BOUWEN

VAN EEN PARTICULIERE WONING

LIGGING GOED: TIENSCHUUR _ 3530 HOUTHALEN-HELCHTEREN
 KADASTRAAL: HELCHTEREN _ 4de AFD _ SIE B _ nr 8481

PLAN 1/2 DATUM: 10.12.2012
 DATUM WIJZIGING: 20.06.2013
 GRONDPLANNEN, INPLANTINGSPLAN, TERREINPROFIEL, LIGGINGPLAN
 OMGEVINGSPLAN, RIOLERINGSPLAN

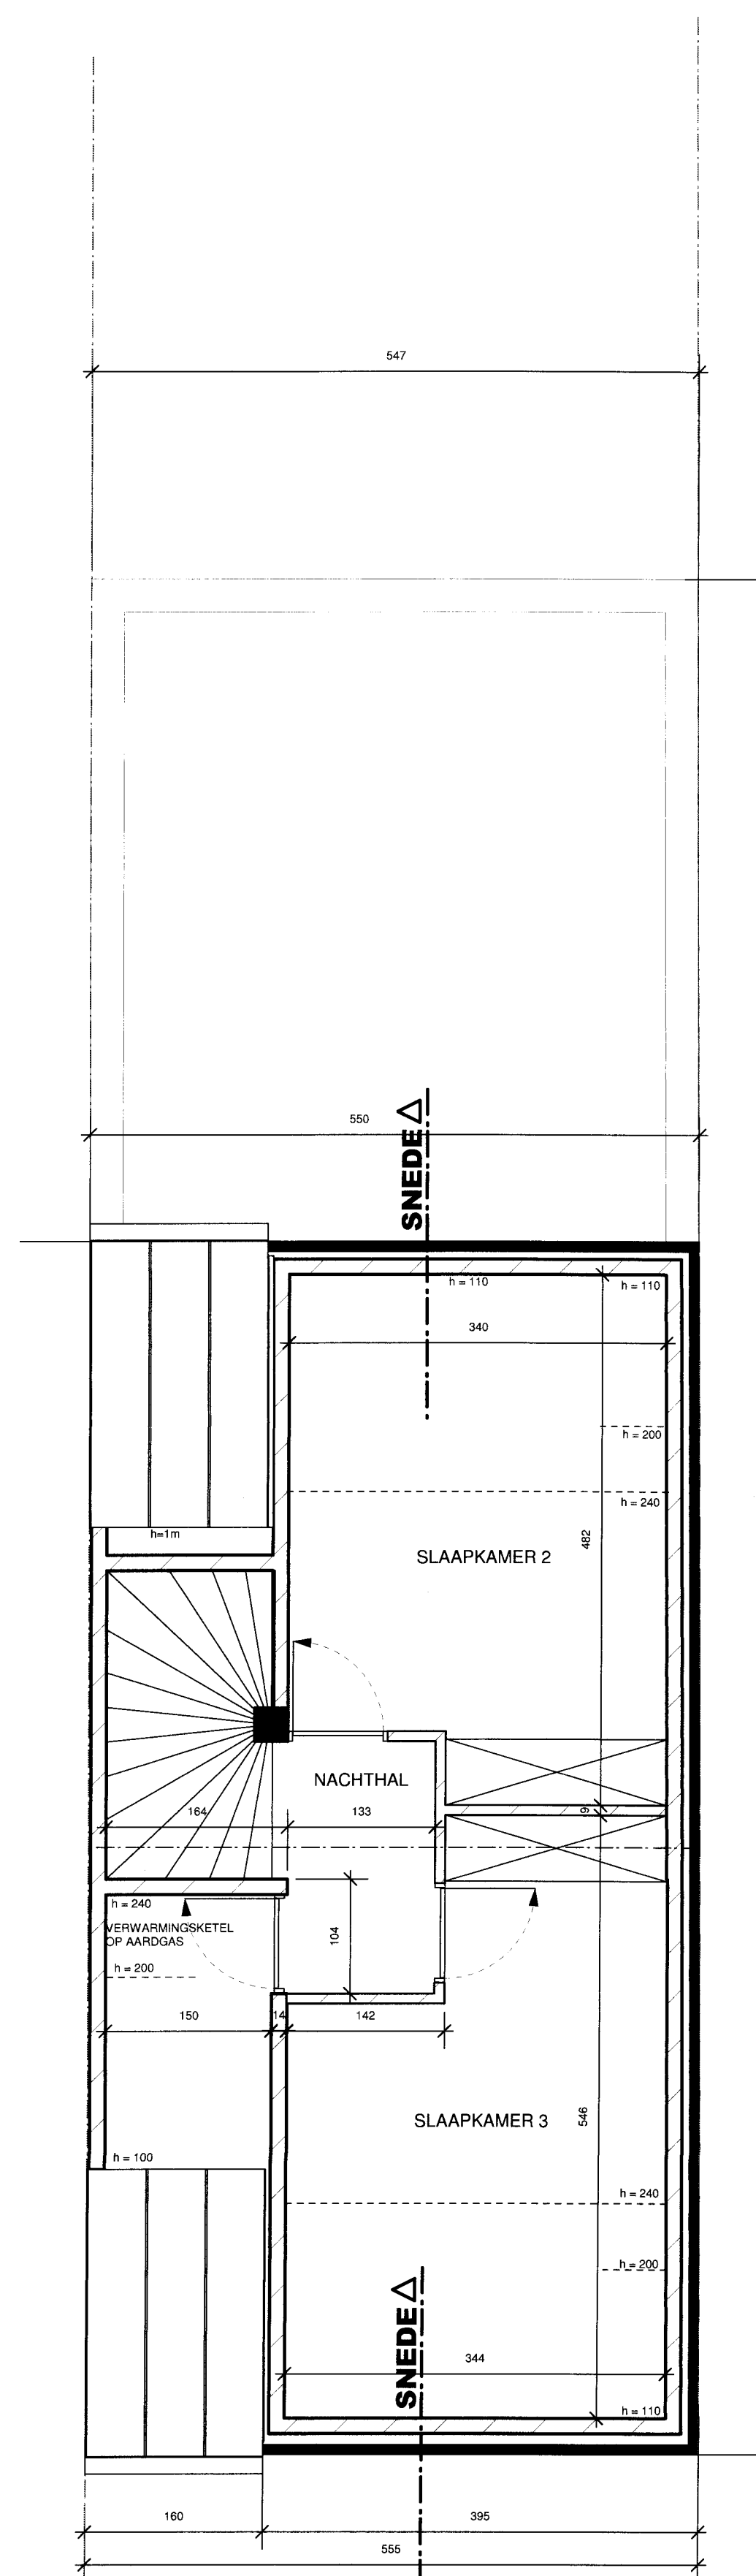
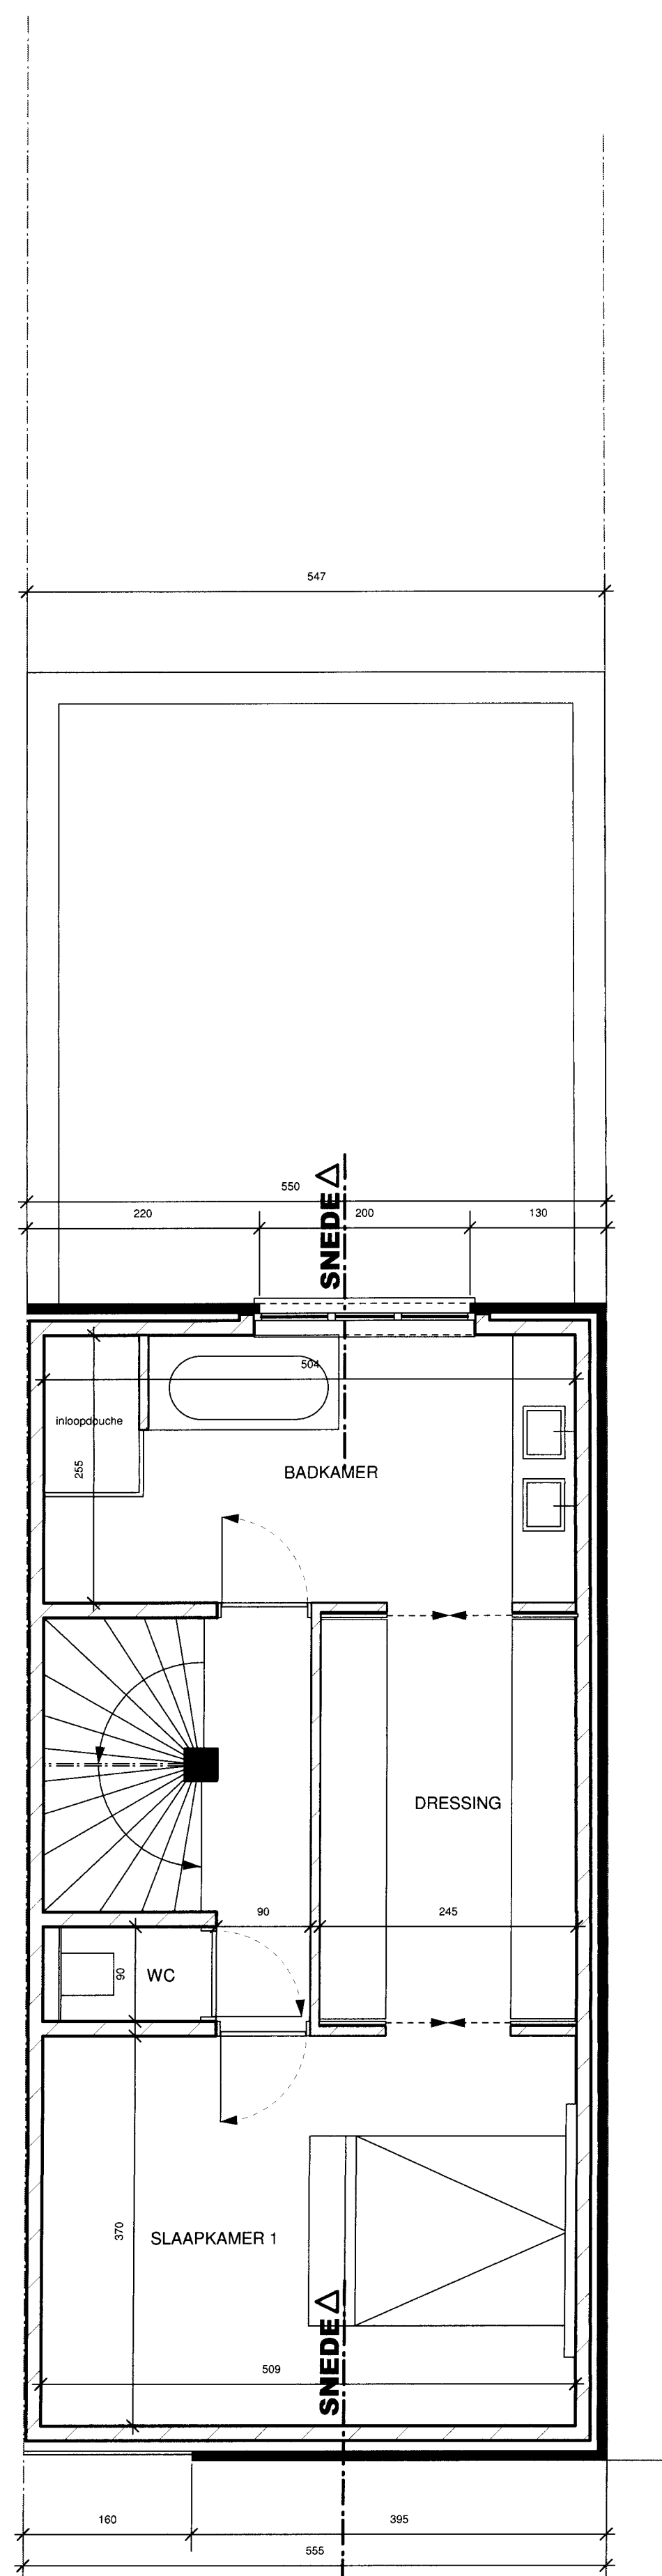
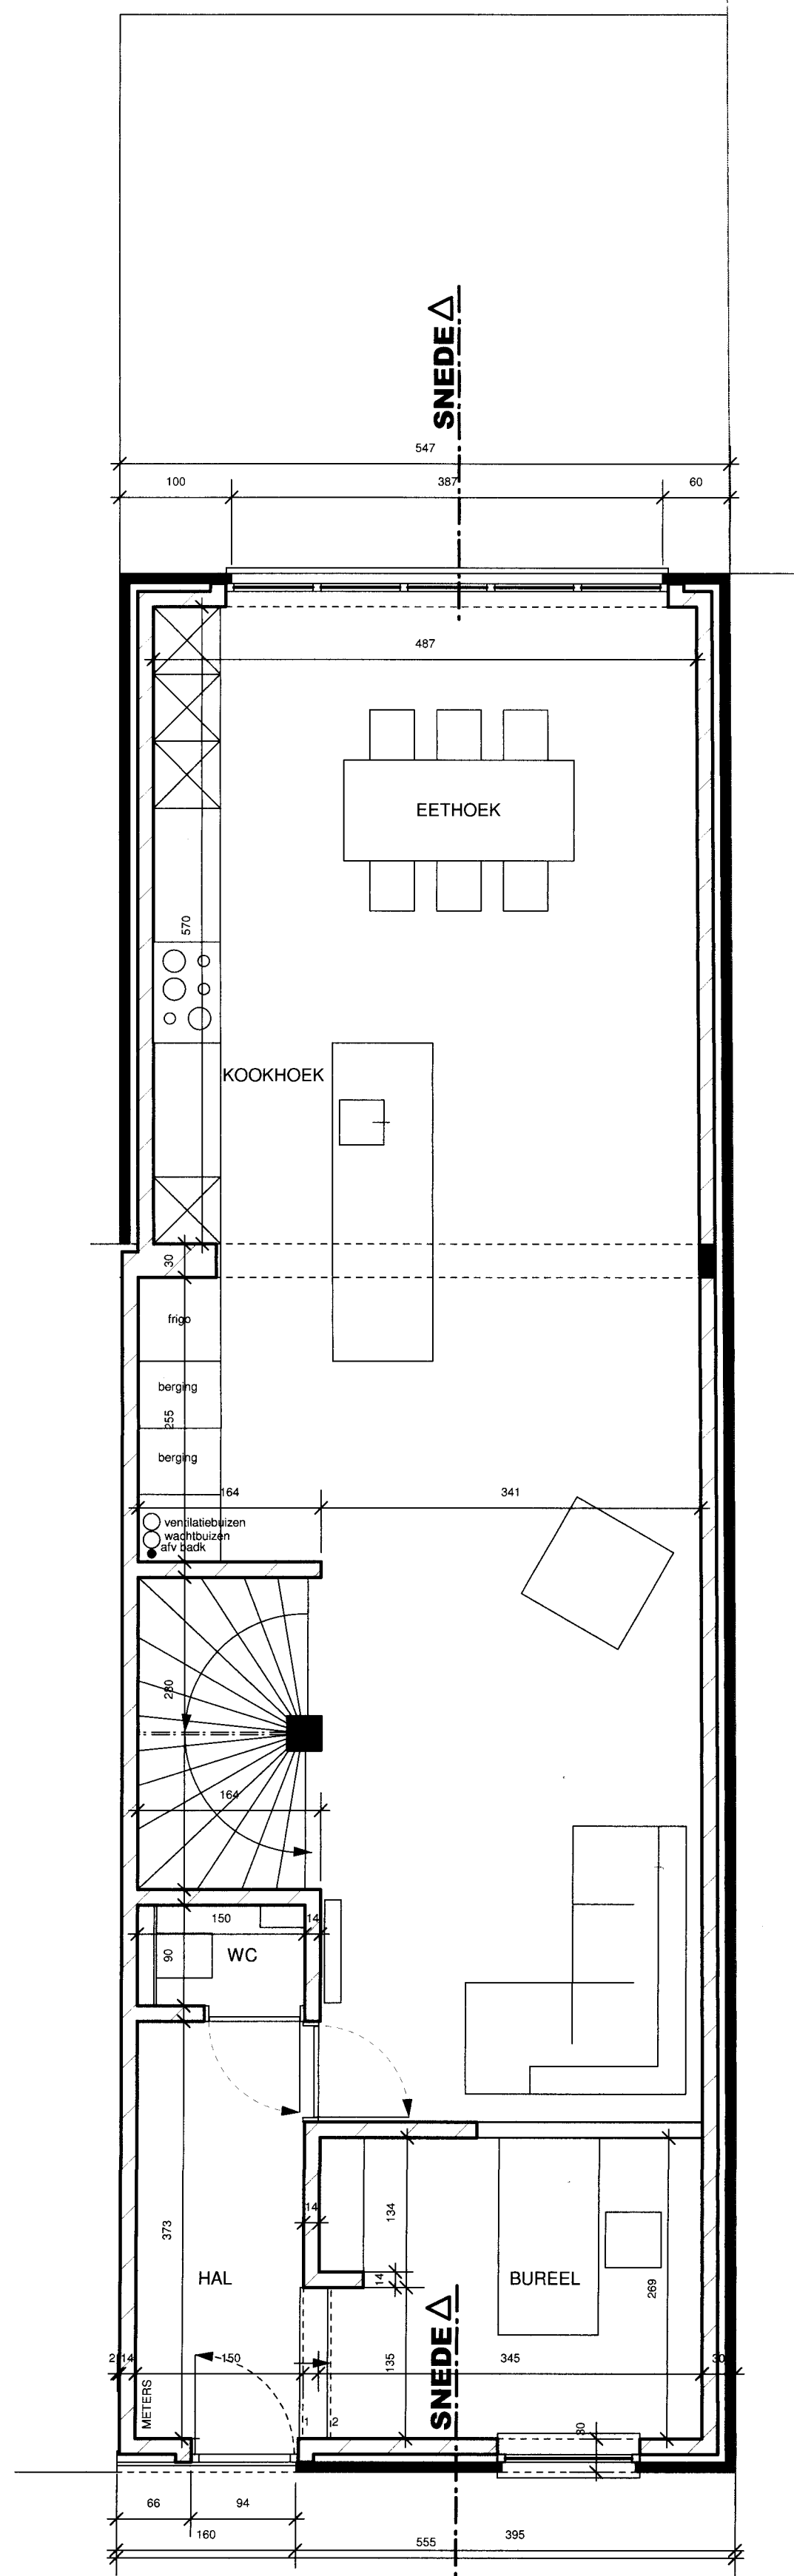
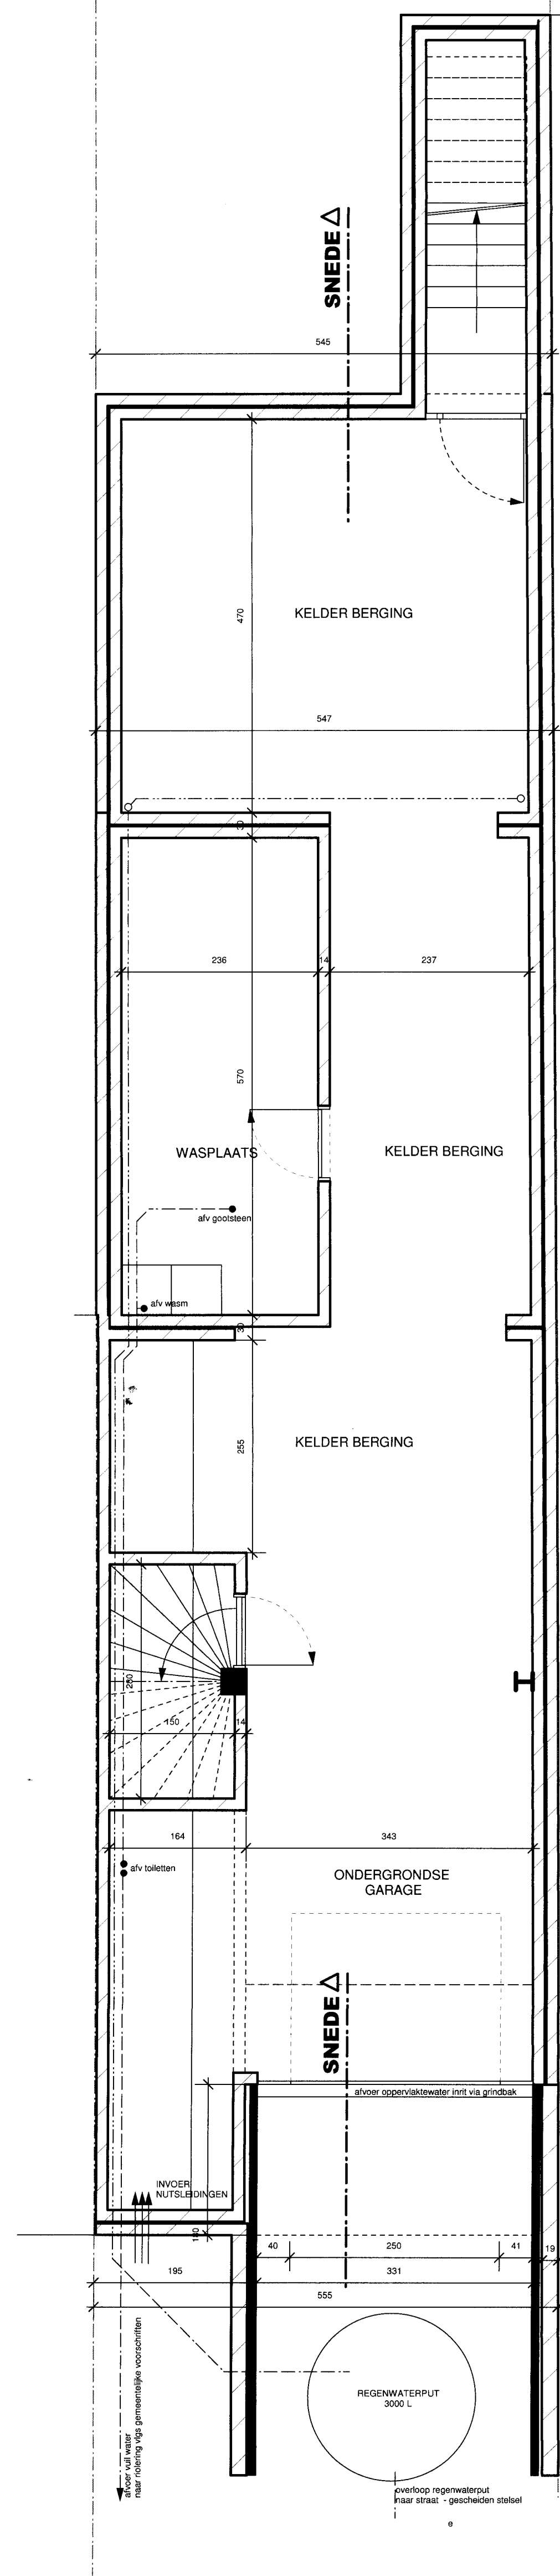
Akkoord van rechter geboort met de wijziging van het oorspronkelijk bouwvraagdoosier op volgende punten:
 - de kroonlijsthoogte voor het hoogste deel van de woning is verlaagd van 7,10m tot 6,20m, waarbij wel de dakhelling van 35° is aangehouden.
 - het tuinhuis is 1m verwijderd van de achterste perceelsgrens
